Pilny komunikat dotyczący bezpieczeństwa stosowanie produktu

Aplikacja StealthStation™ S8 wersje 1.0.1, 1.0.2, 1.0.3, 1.1.0, 1.2.0 (nr modelu 9735762)

Aplikacja StealthStation™ S8 – brakujący znak w tekście nagłówka

Numer referencyjny Medtronic: FA1414

Załącznik A – Zdjęcia ilustrujące brakujący znak

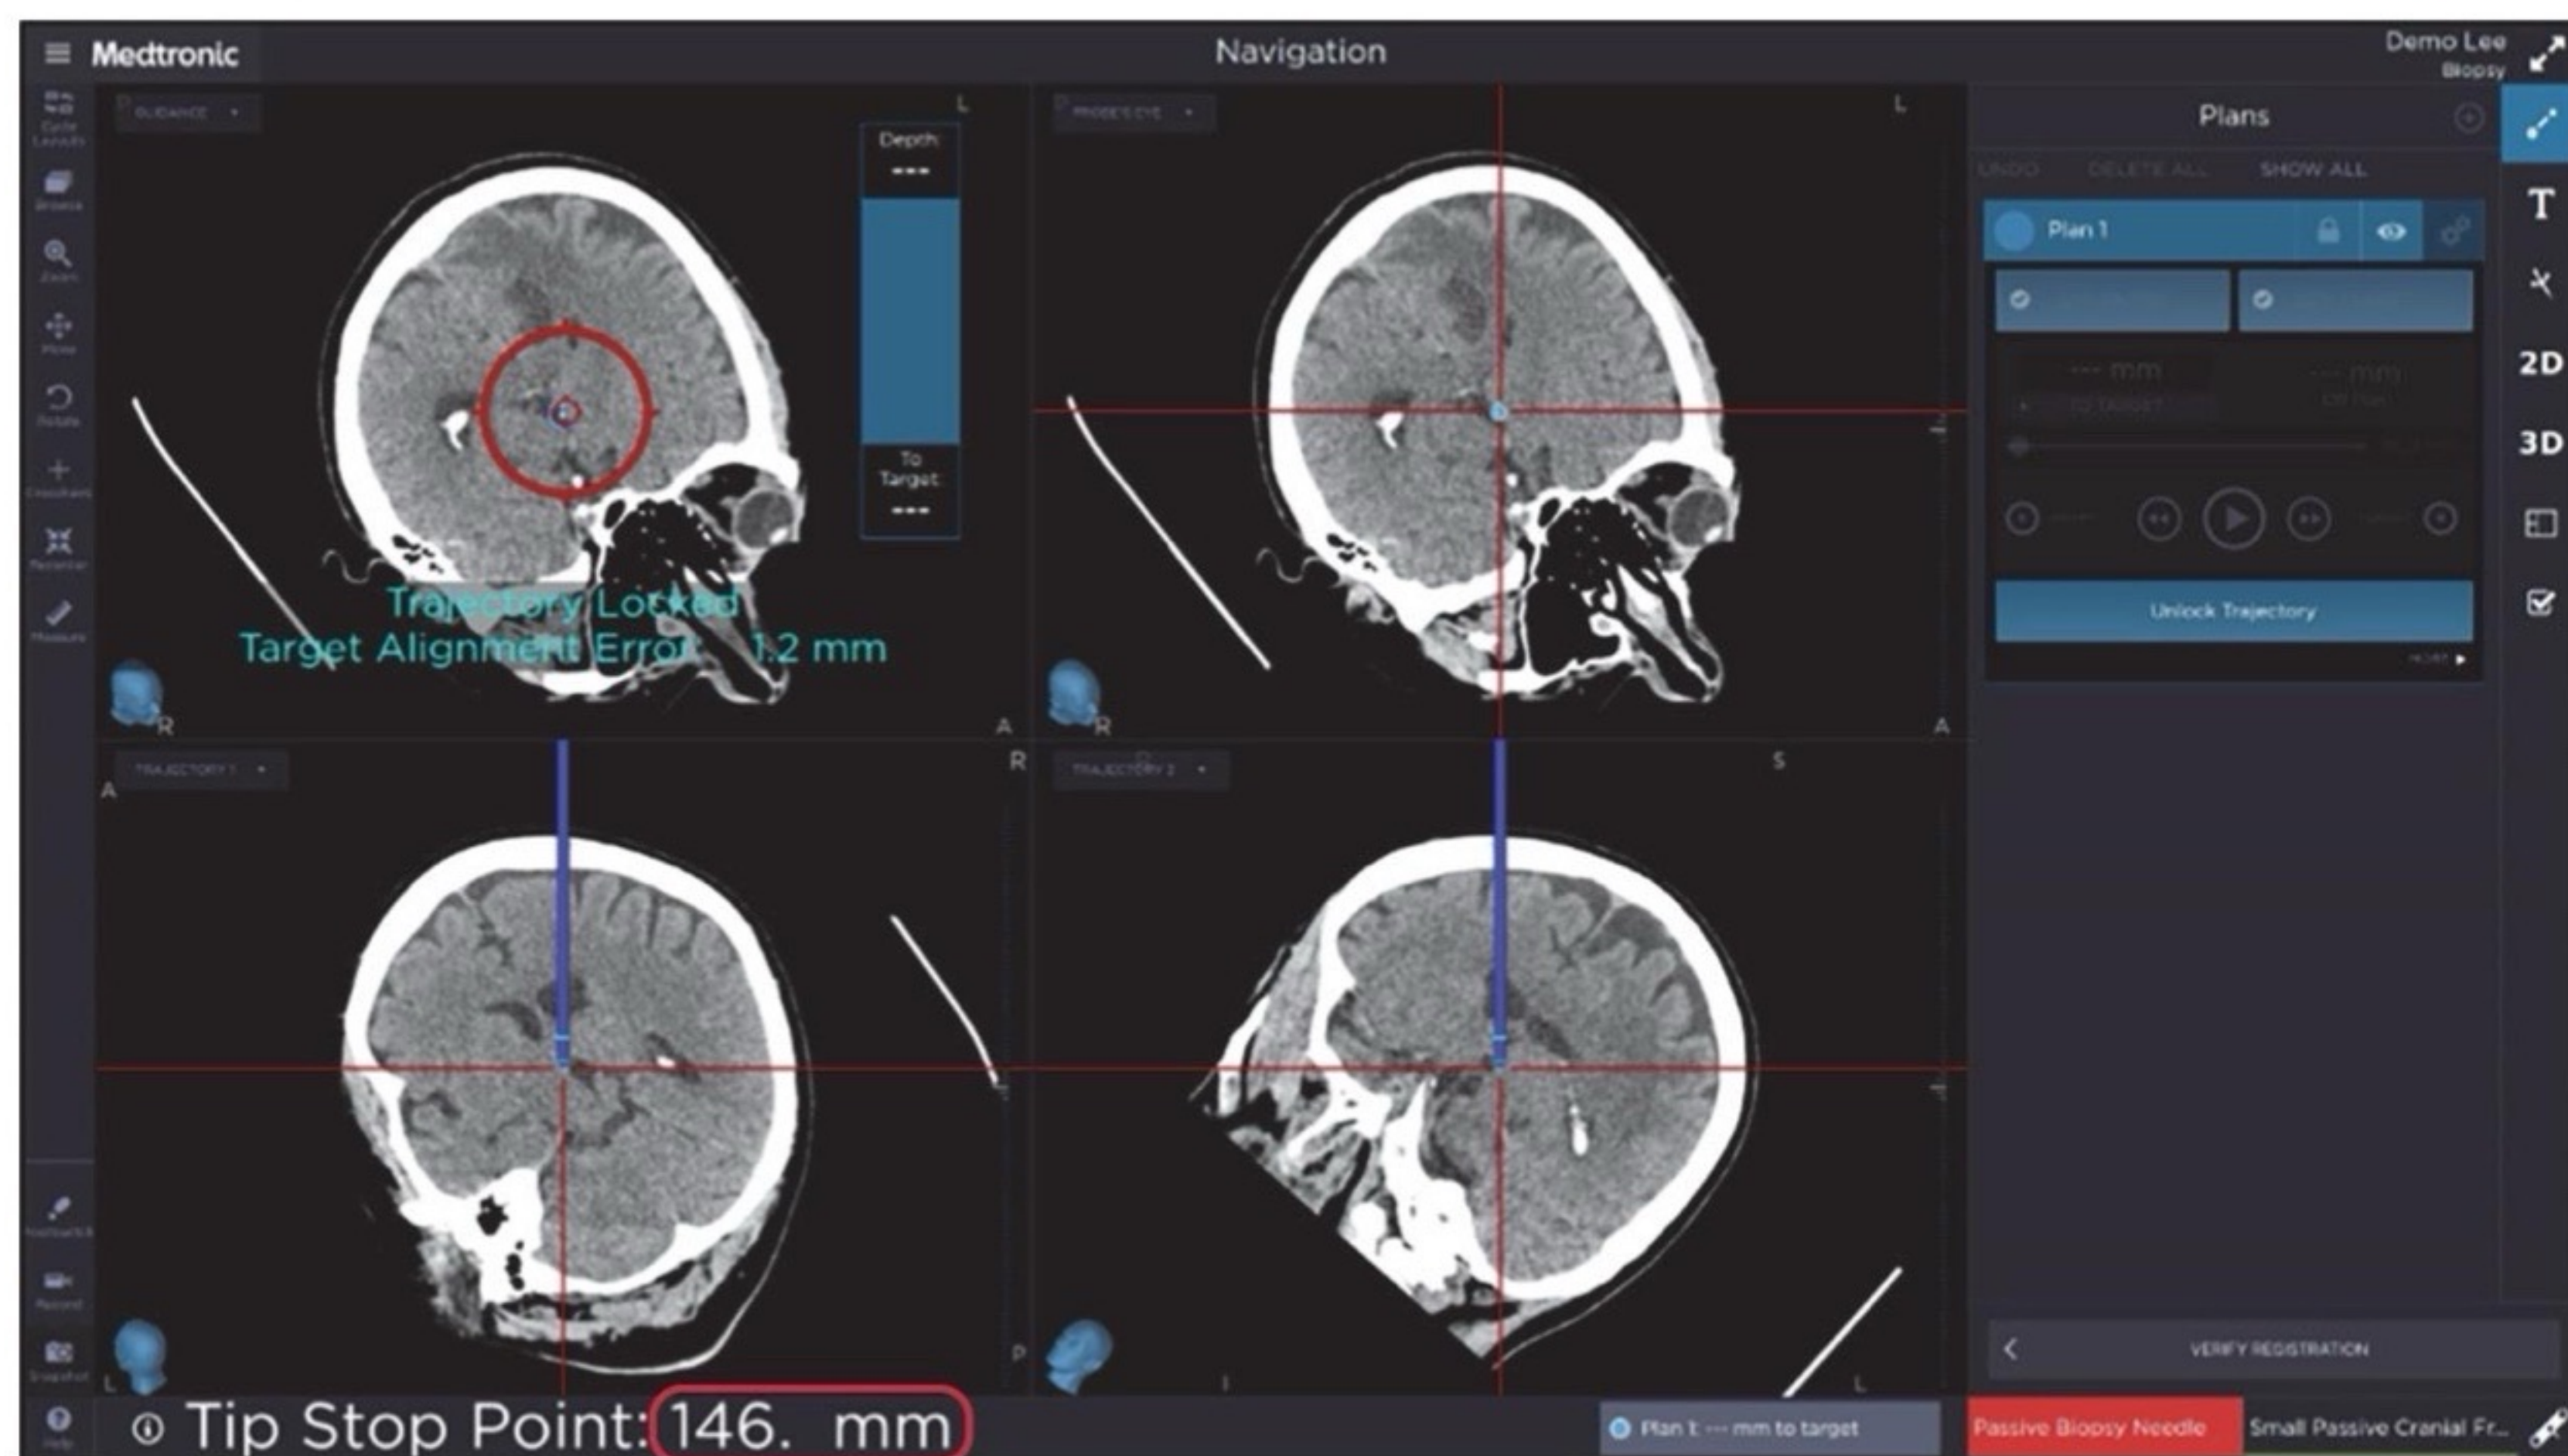
Aplikacja StealthStation S8 jest wykorzystywana przez chirurgów w trakcie chirurgicznie nawigowanych zabiegów. Nieprawidłowość oprogramowania występująca w określonych wersjach oprogramowania może doprowadzić do zastąpienia cyfry lub litery pustym miejscem. Objawy tej nieprawidłowości pod postacią brakującego znaku mogą wystąpić w dwóch różnych komunikatach (czasami nazywanych „nagłówkami”) w oprogramowaniu i mogą występować w czaszkowych typach zabiegów. Zdjęcia brakujących znaków zamieszczono w Załączniku A.

- Ta nieprawidłowość może mieć wpływ na komunikaty „Distance to Target” (Odległość do celu) w projekcji „1-up Guidance View” (Projekcji 1-up Guidance). W tym przypadku prawdopodobnym jest, że ta nieprawidłowość ustąpi wraz z aktualizacją komunikatów, gdy instrument będzie przemieszczał się w trakcie nawigacji na żywo.

- Liczba „Tip Stop Point” (Punkt zatrzymania końcówki) jest widoczna dla chirurga po zablokowaniu trajektorii i akceptacji planu. Ta liczba wskazuje chirurgowi odległość na jakiej mechaniczny ogranicznik głębokości w igle biopsyjnej powinien być ufixowany. Jeśli chirurg nie zauważy błędu, a ogranicznik

głębokości igły biopsyjnej zostanie ustawiony nieprawidłowo, może dojść do wykonania biopsji poza targetem. Natomiast nawigacja w czasie rzeczywistym wyświetlana głębokość igły w sposób prawidłowy, nawet w przypadkach, w których występuje opisywanianeprawidłowość.

*Wartość **Distance to Target** (Odległości do celu) z brakującym znakiem*

*Wartość **Tip Stop Point** (Punktu zatrzymania końcówki) z brakującym znakiem*

W przypadku wystąpienia tej nieprawidłowości użytkownik powinien wylogować się z oprogramowania i zalogować się jeszcze raz, aby wyświetlić dokładną wartość „**Distance to Target**” (Odległości do celu) lub „**Tip Stop Point**” (Punktu zatrzymania końcówki). Dostępna jest aktualizacja oprogramowania, w której rozwiązano problem powodujący pojawienie się tego błędu. Przedstawiciel firmy Medtronic skontaktuje się z Państwa placówką, aby zaplanować aktualizację oprogramowania systemu StealthStation S8 i zainstalować zaktualizowaną wersję oprogramowania, która wyeliminuje tę nieprawidłowość.
